COMMUNE D'ORCIÈRES

RÉVISION GÉNÉRALE DU
PLAN LOCAL
D'URBANISME (PLU)

**ANNEXE DES MODIFICATIONS APPORTEES SUITE AUX AVIS DES PPA,
DE LA MRAE, DES AUTORITES SPECIFIQUES, A L'ENQUETE PUBLIQUE
ET AUX REMARQUES DU COMMISSAIRE ENQUETEUR**

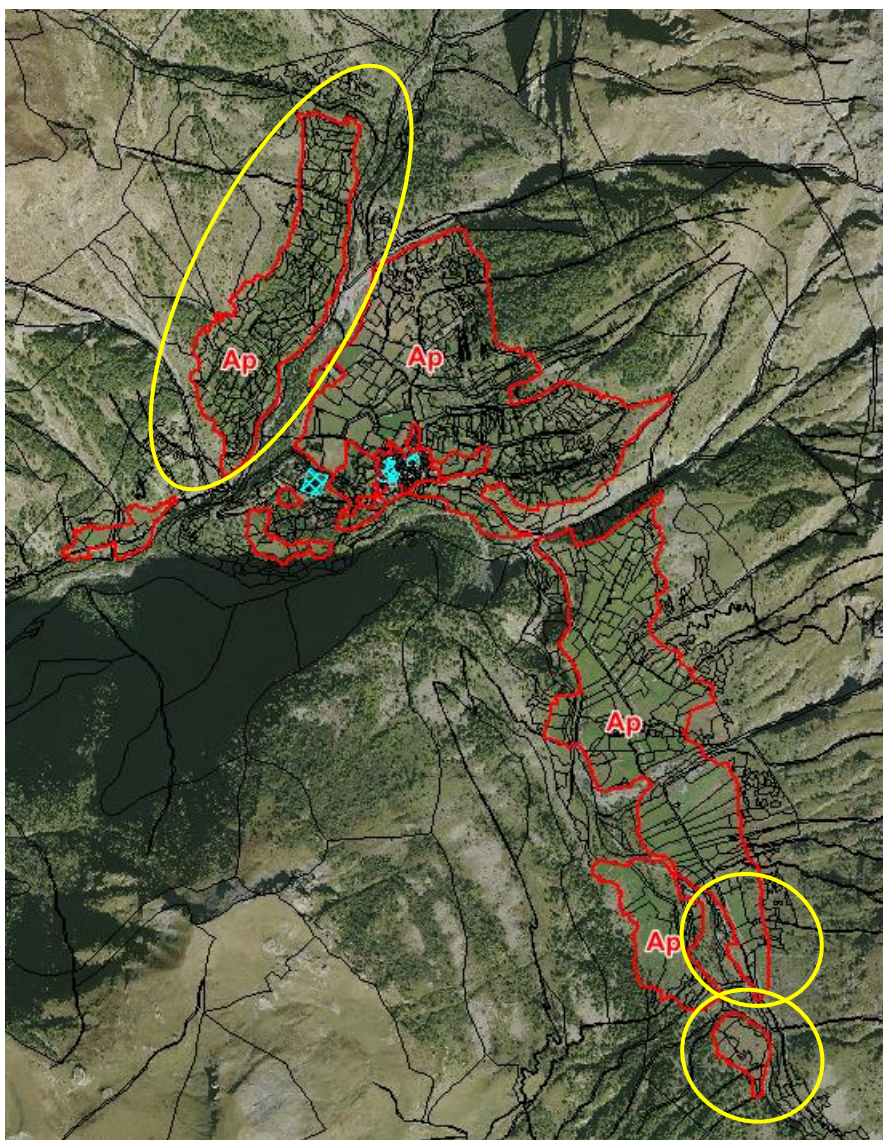
Demande : « [...] il apparaît que le corridor et la coupure verte identifiés au SCoT se situe dans l'OAP sur le secteur des Marches / Plautus et non sur les Côtes des Marches. Cette modification devra être corrigée et / ou justifiée ».

Réponse : La position du corridor correspondant à la coupure verte identifiée au SCoT pourra être corrigée et donc déplacée sur les Côtes des Marches.

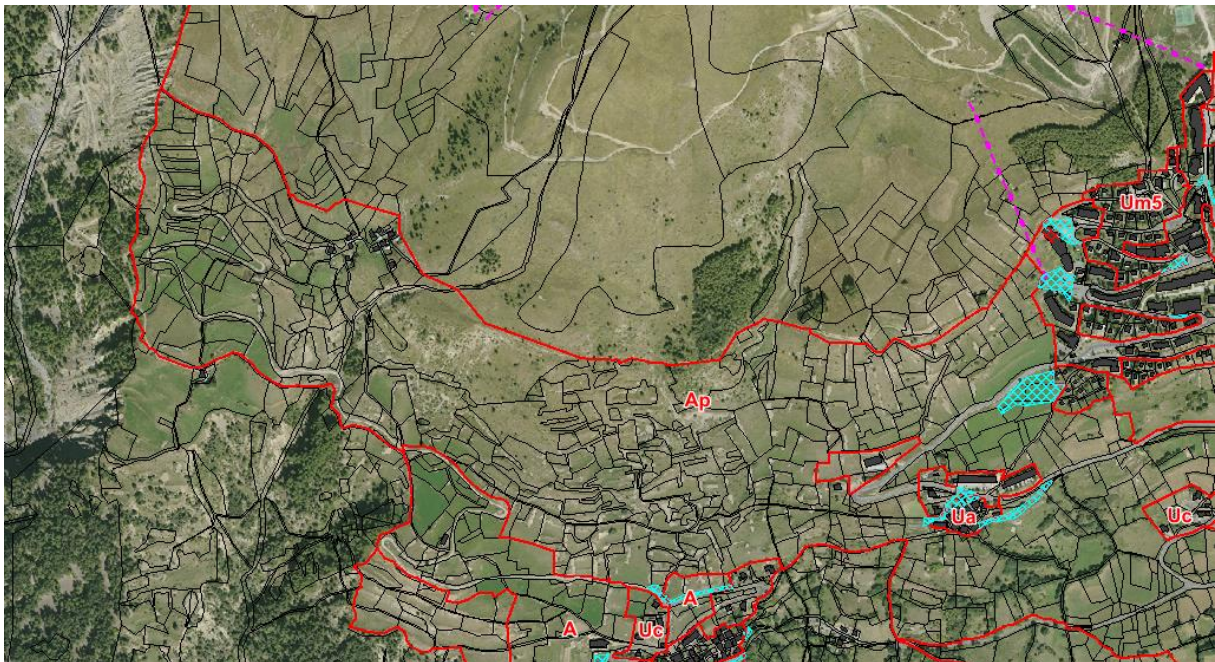
Demande : **OAP Camping de la Casse** – « [...] l'OAP et le règlement devraient mieux encadrer, d'une part, la possibilité d'implantation des sanitaires en la limitant à la seule rénovation des bâtis existants ou à défaut en fixant le lieu d'une nouvelle implantation si nécessaire [...] ».

Réponse : **Le règlement est modifié afin d'interdire la création de nouveau bâtiment de sanitaires.** Seuls les sanitaires existants pourront être rénovés ou étendus.

Sur l'OAP, des précisions sont ajoutées concernant les sanitaires, en cohérence avec l'évolution du règlement écrit (interdiction de créer un nouveau bâtiment sanitaire).

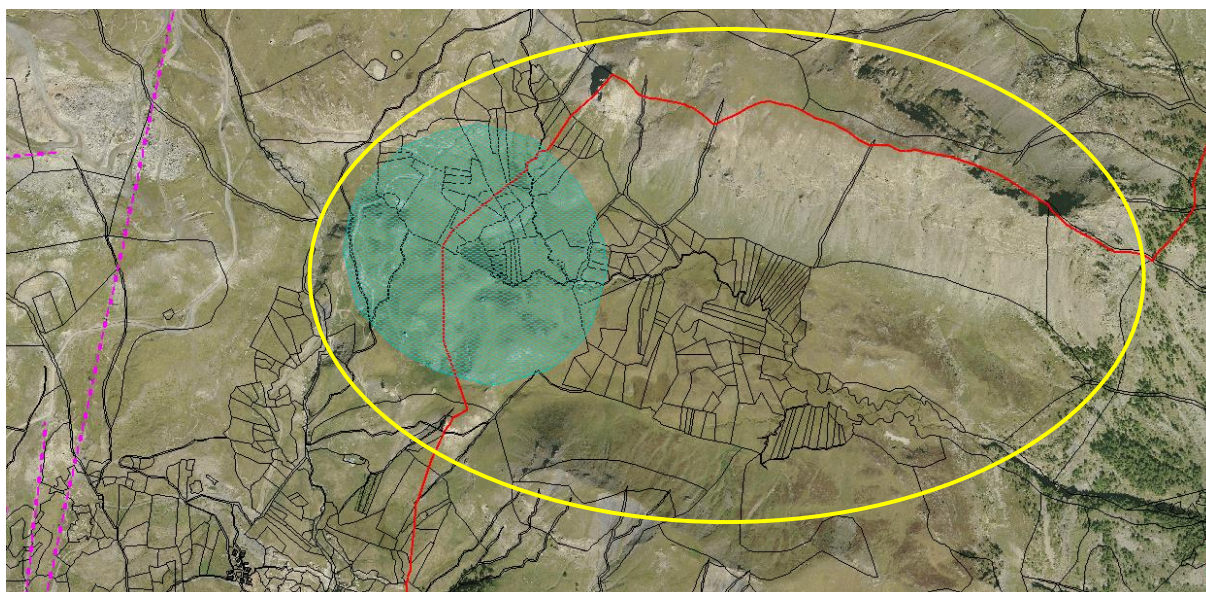
Demande : « Pour le secteur situé entre les Plautus et le Forest des Marches, sa grande valeur paysagère et patrimoniale justifie un zonage Ap plutôt que Ns », « Pour le secteur du lac de Jujal, la vocation naturelle, la valeur paysagère et la grande richesse des milieux requièrent logiquement un zonage N plutôt que Ns ».

Réponse : Au regard des caractéristiques du secteur et des enjeux paysagers notamment, **un reclassement des terrains entre le Forest des Marches, les Marches et la station est réalisé en zone Ap,** en grande partie en retirant de la zone Ns, et marginalement de la zone N qui restait en creux entre les Marches et Plautus, avec des caractéristiques agricoles équivalentes.

Au regard des enjeux environnementaux, notamment écologiques et paysagers, **du secteur du Lac de Jujal et du plateau, et de l'absence effective de domaine skiable sur ce secteur, une partie de la zone Ns est reclassée en zone N** dont les possibilités d'aménagements et d'équipements liées au ski (fonctionnement, maintenance, sécurité, enneigement...) sont plus limitées, ce qui permettra sa plus forte protection.

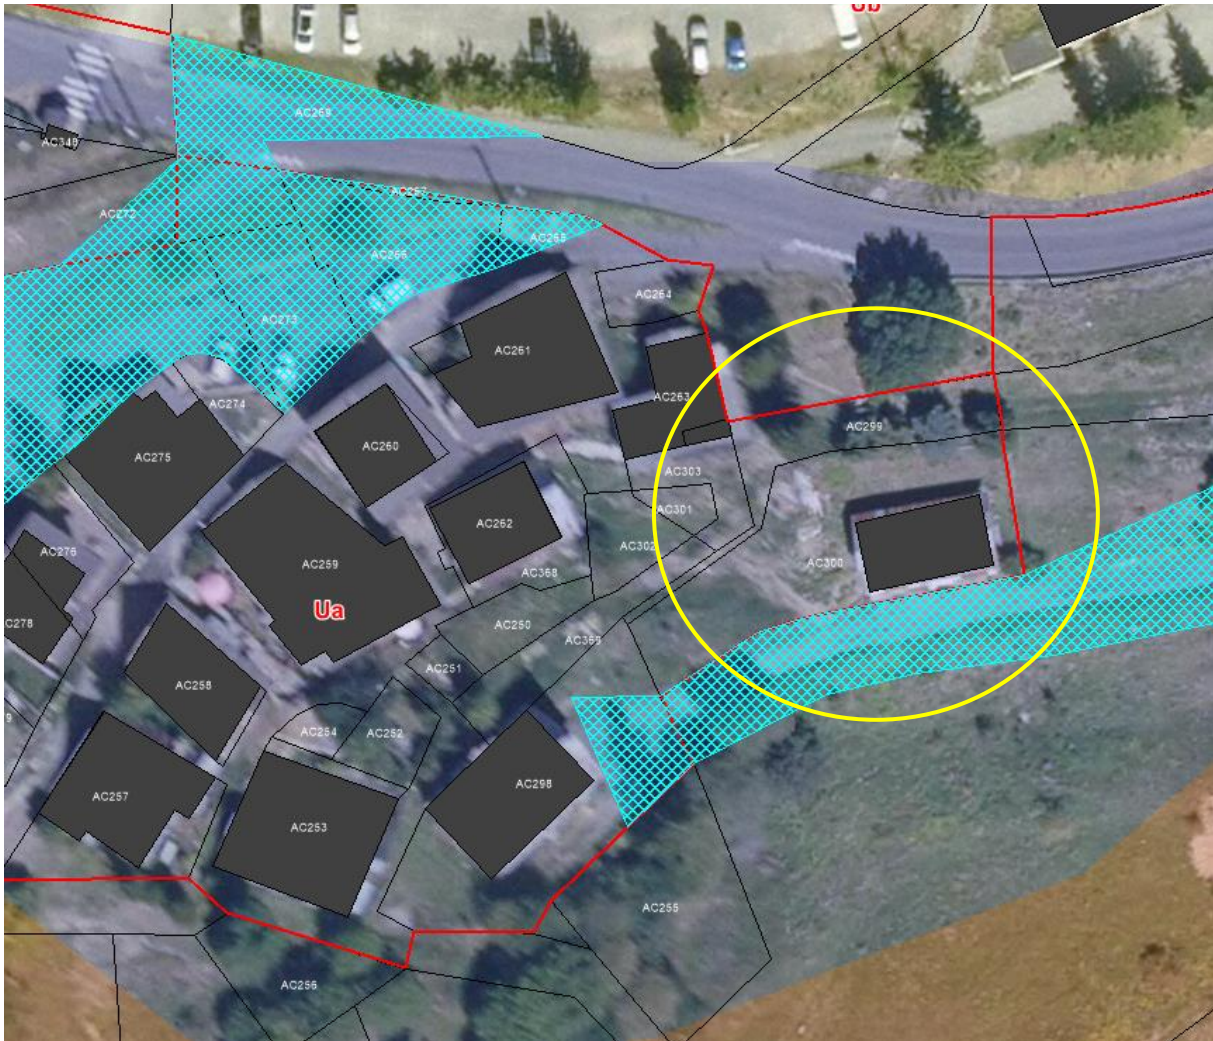
Demande : « *Demande le retrait des ER 5 et 25* ».

Réponse : Après une nouvelle évaluation des besoins sur la zone, l'ER n°5 situé sur la parcelle I1127 à Serre-Eyraud est réduit à une bande de 5 m. Pour le reste, aucune modification n'est envisagée.

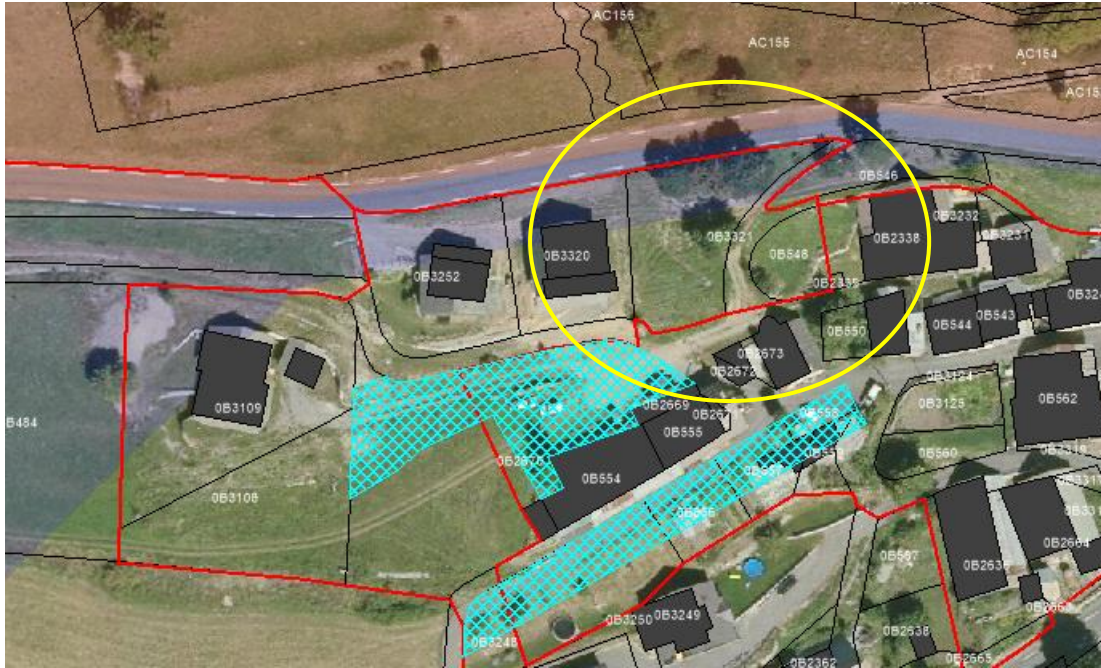
Demande : « Demande le classement des parcelles B3321 et B548 en zone constructible ».

Réponse : Suite à la décision prise concernant l'ER n°14, il semble raisonnable de considérer que les parcelles B3321 et B548 font partie de la partie actuellement urbanisée des Veyers. **Elles sont donc reclassées en zone Uc.**
